Krycí list ZBV

Název a evidenční číslo Stavby II/114 most Živohošť - Neveklov Název stavebního objektu/provozního souboru (SO/PS) SO 101.1 - Silnice II/114	Číslo SO/PS / / číslo Změny SO/PS 101.1 / 09	Číslo ZBV 10
---	--	-----------------

Název a evidenční číslo Stavby II/114 most Živohošť - Neveklov Název stavebního objektu/provozního souboru (SO/PS) SO 101.1 - Silnice II/114	Číslo SO/PS / / číslo Změny SO/PS 101.1 / 09	Číslo ZBV 10.5																																							
Strany smlouvy o dílo č. S-3811/00066001/2019 na realizaci uvedené stavby uzavřené dne 25.2.2020 (dále jen Smlouva)																																									
Objednatel: Krajská správa a údržba silnic Středočeského kraje, příspěvková organizace se sídlem Zborovská 81/11, 150 21 Praha 5, Smíchov																																									
Zhotovitel: „Společnost Živohošť – Neveklov“, Ivoří SILNICE GROUP Praha, a.s. a B.E.S. s.r.o. Benešov

Věc: „Stavba II/114 most Živohošť-Neveklov“ - VDZ v plastu a doplnění optické brzdy před zastávkou BUS v obci Stranný

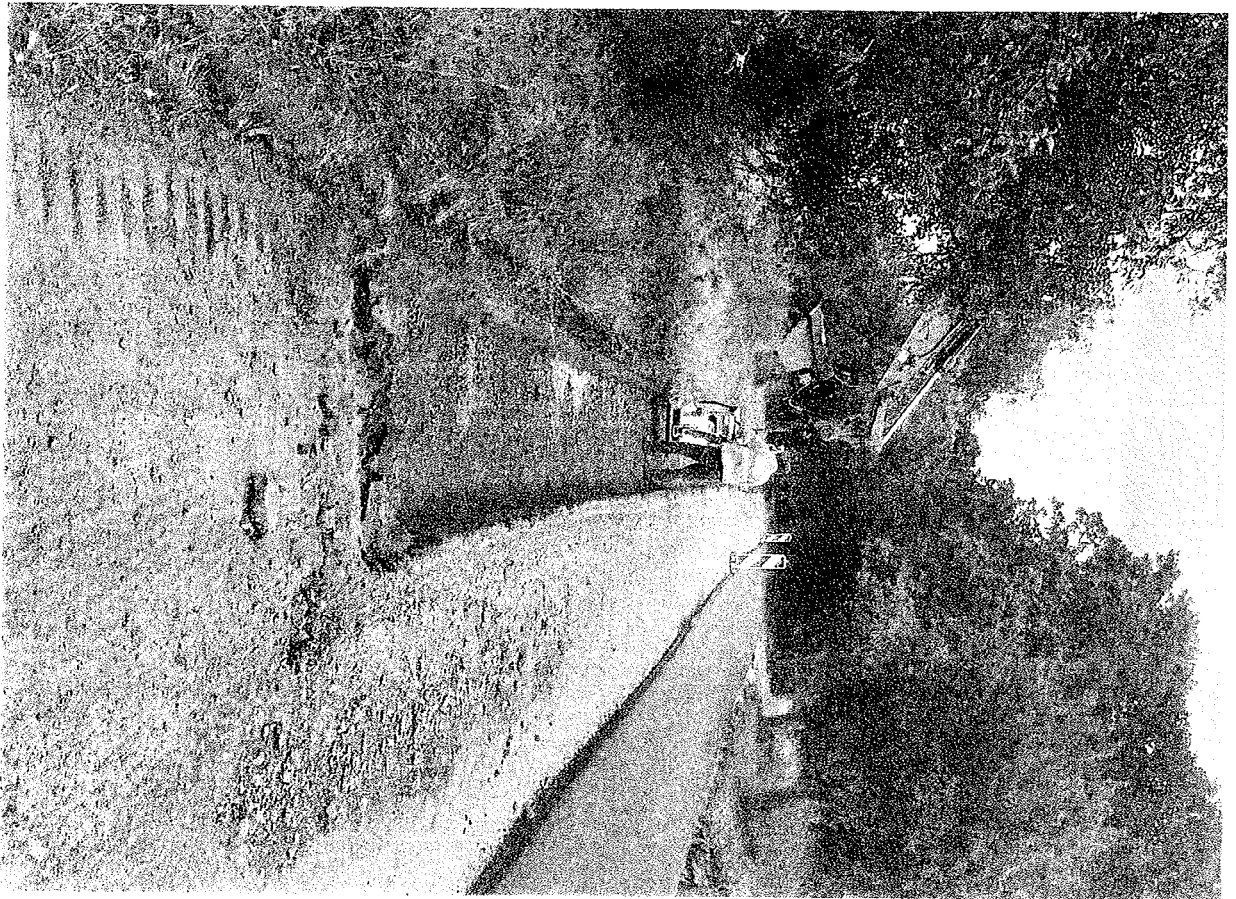
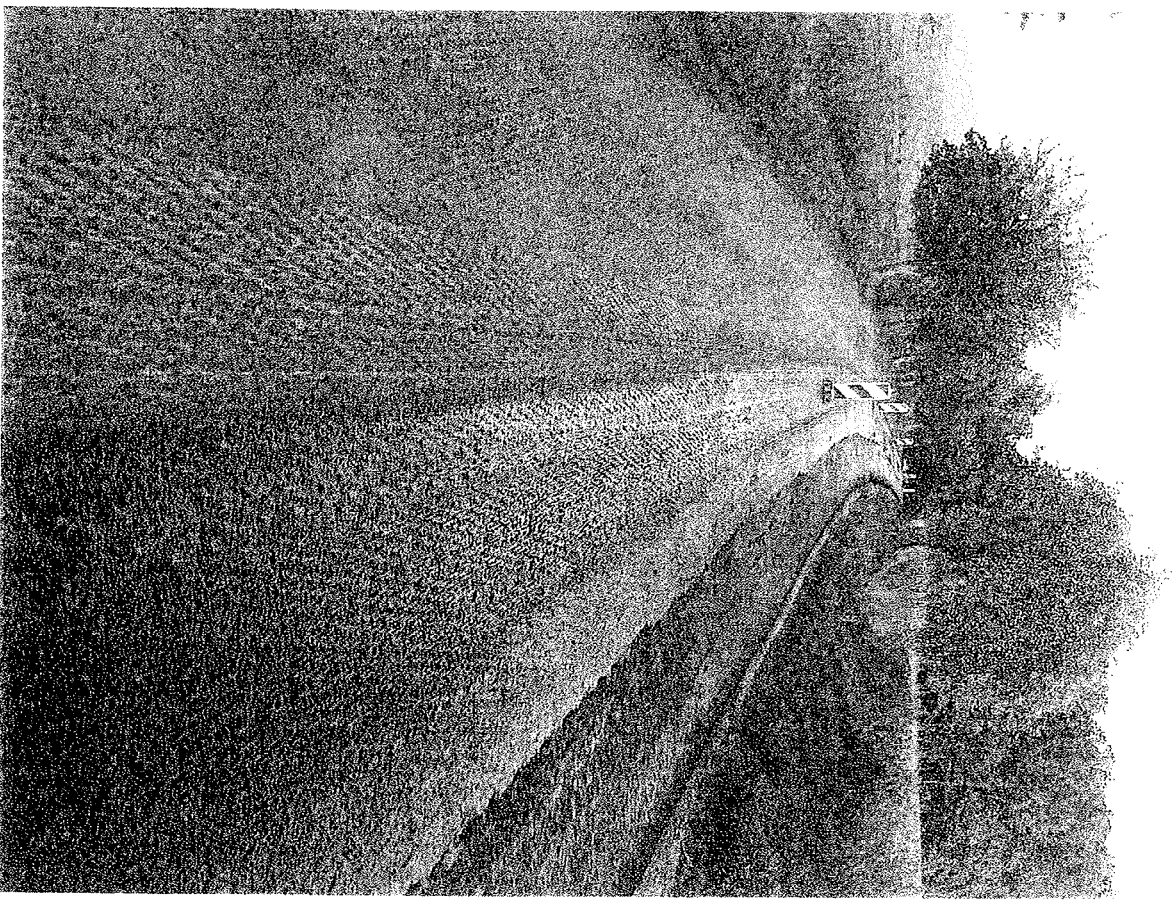
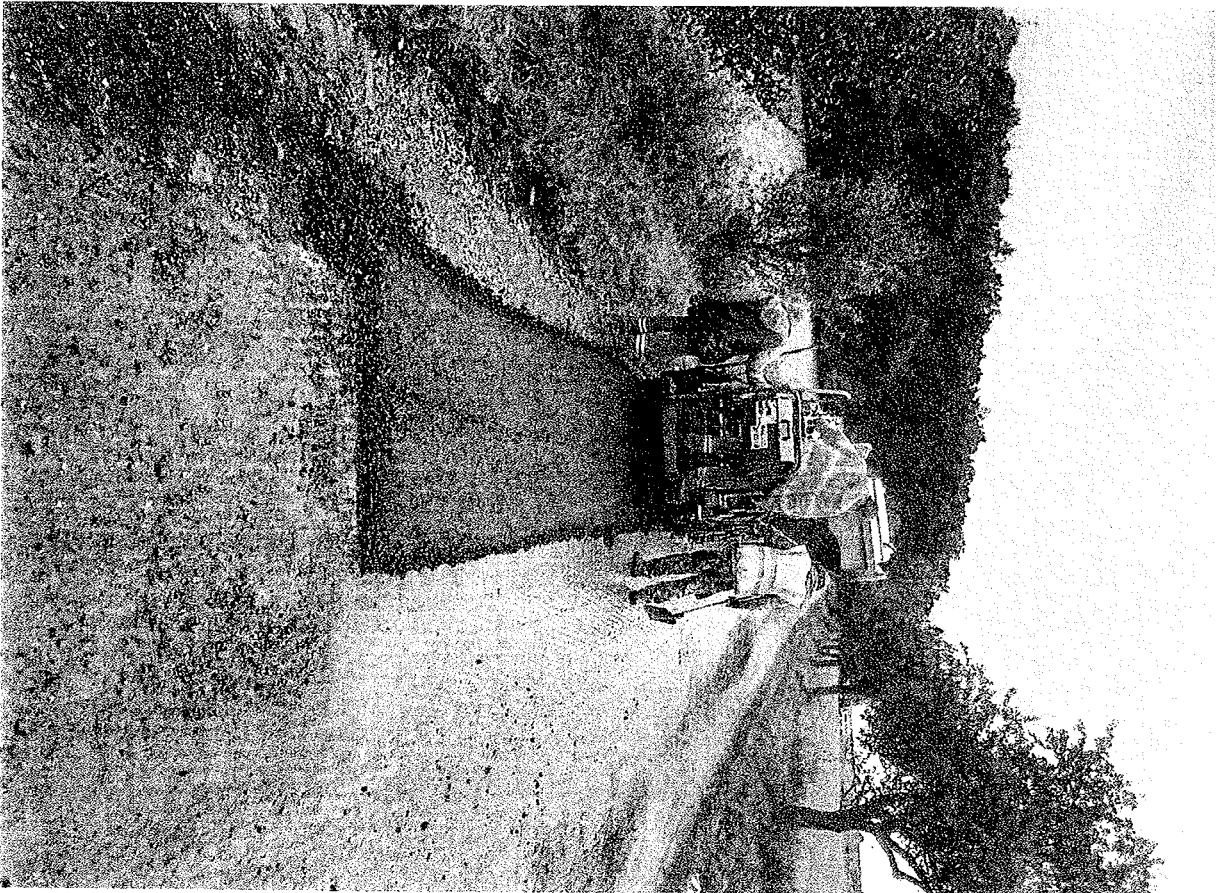
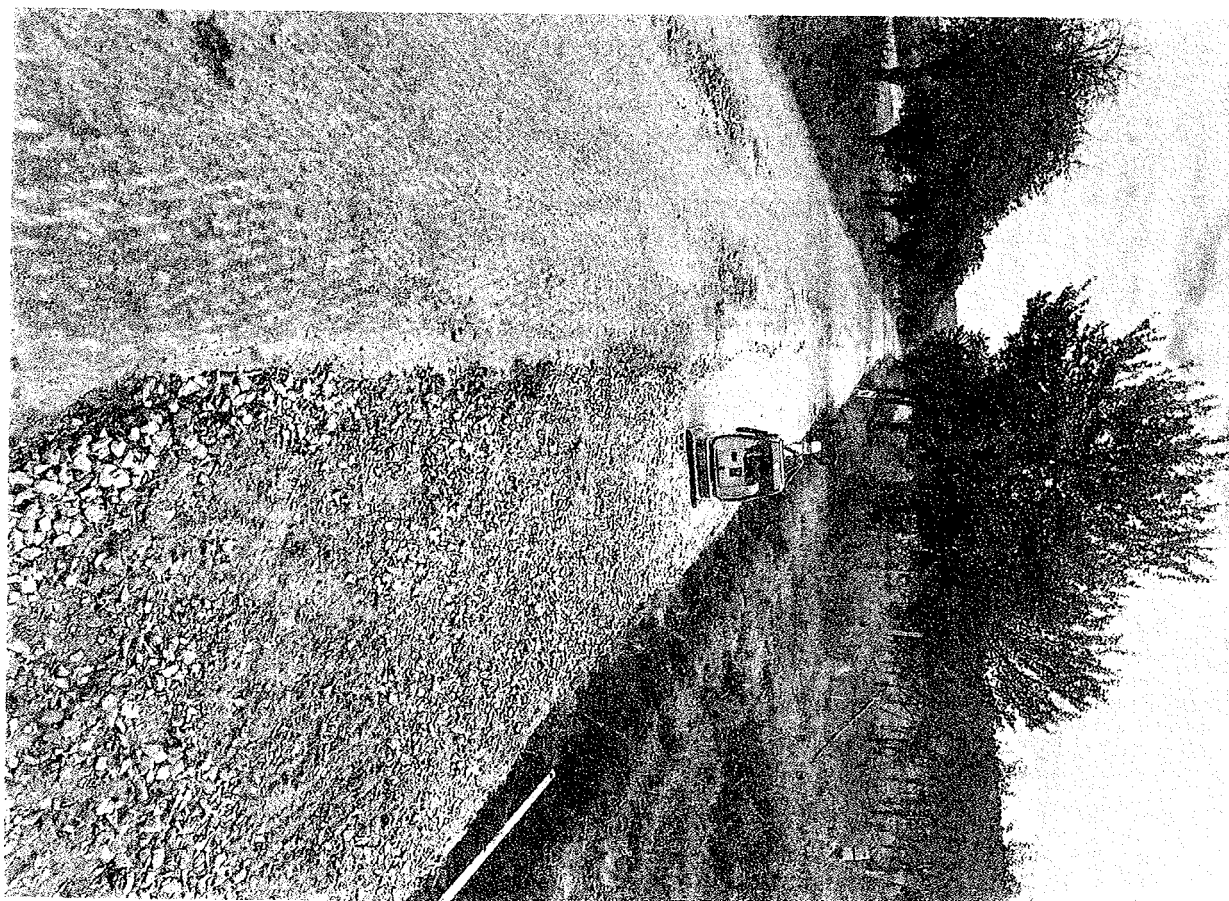
Oproti původnímu projektu dle skutečné zjištěného stavu na místě zde bylo nutné provést sanaci kraje vozovky v tl. 300mm v šířce do 1,5m vrstvou 200mm ŠD a ACP16 v tl. 100mm. Povrch po vyfrézování byl ošetřen spojovací postřikem a vyrovnán vrstvou ACO 30mm. Následně na spojovací postřik byla položena ohrusná vrstva 50mm ACO 11

Projektem uvažované odpuzovače zvěře v úseku, který s nerealizoval, byly odečteny.

AD souhlasí s předloženým ZBV č.11.

AD souhlasí s výslednou cenou doloženou v návrhu ZBV č.11.

Snížení ceny - 80 172,07 Kč bez DPH
